Auszug

aus der Niederschrift über die
öffentliche Sitzung des Ortsgemeinderates Katzweiler vom 01.08.2018

3. Bebauungsplanentwurf "Pfarrgarten";

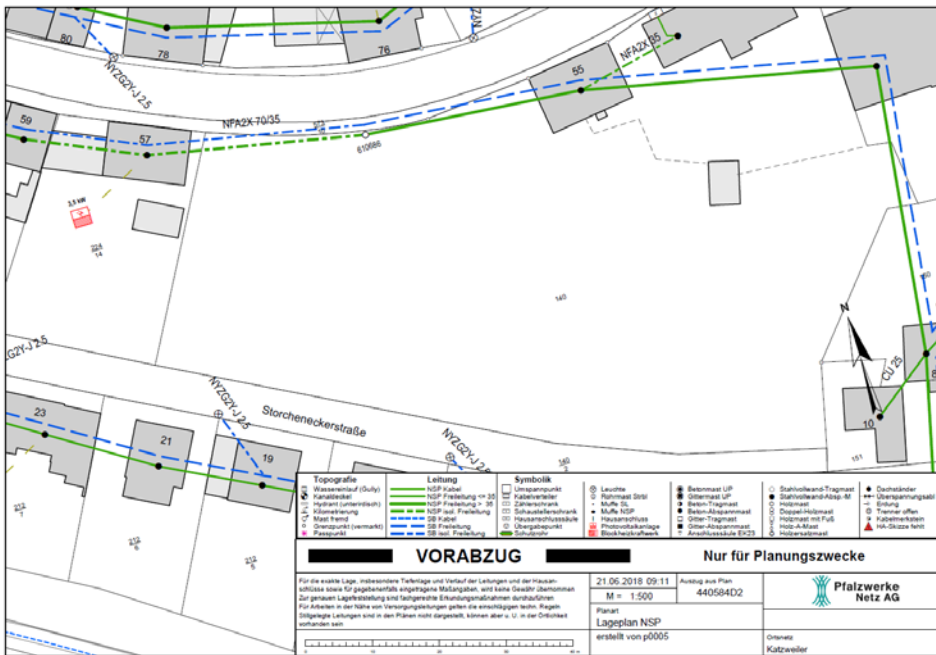
Weiterhin weisen wir darauf hin, dass sich im zentralen Bereich der festgesetzten Straßenverkehrsfläche aktuell unser Stromversorgungsmast Nr. 610686 befindet.

Bei Realisierung der Straßenverkehrsfläche muss dieser Mast versetzt werden und ist die bauliche Durchführung frühzeitig mit dem Leitungsbetreiber abzustimmen.

Aus der Stellungnahme der Pfalzwerke Netz AG geht hervor, dass gegen die vorliegende Planung keine Bedenken bestehen. Es wird darauf hingewiesen, dass sich innerhalb des Plangebiets zwei Anlagen der Pfalzwerke befinden. Einer Darstellung in der Planzeichnung bedarf es allerdings nicht.

Die Hinweise werden in dem Kapitel „Hinweise und Empfehlungen ohne Festsetzungscharakter“ aufgenommen.

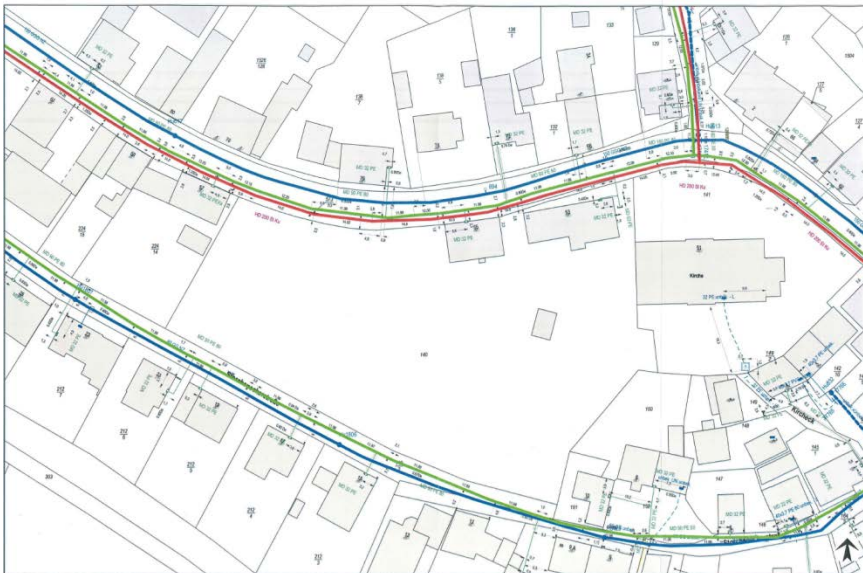
Es befinden sich Gas-Versorgungsleitungen in der B 270 und in der Storcheneckerstraße um den Planungsbereich mit Erdgas zu versorgen. Wir beabsichtigen im Zuge der Erschließung unsere Gas-Versorgungsleitung in die geplante Straßenverkehrsfläche zu verlängern sofern diese eine öffentliche Widmung erhält.

Als Anlage erhalten sie einen aktuellen Leitungsplan von dem betroffenen Bereich, wenn Sie zu Planungszwecken digitale Pläne benötigen, können Sie durch eine Nachricht an swkplanauskunft@swk-kl.de bei der SWK Versorgungs-AG angefragt werden.

Es wird zur Kenntnis genommen, dass sich zur Versorgung des Plangebiets Gas-Versorgungsleitungen in der B 270 und in der Storcheneckerstraße befinden.

Außerdem wird zur Kenntnis genommen, dass von Seiten der Stadtwerke Kaiserslautern eine Verlängerung der Gas-Versorgungsleitung in die geplante
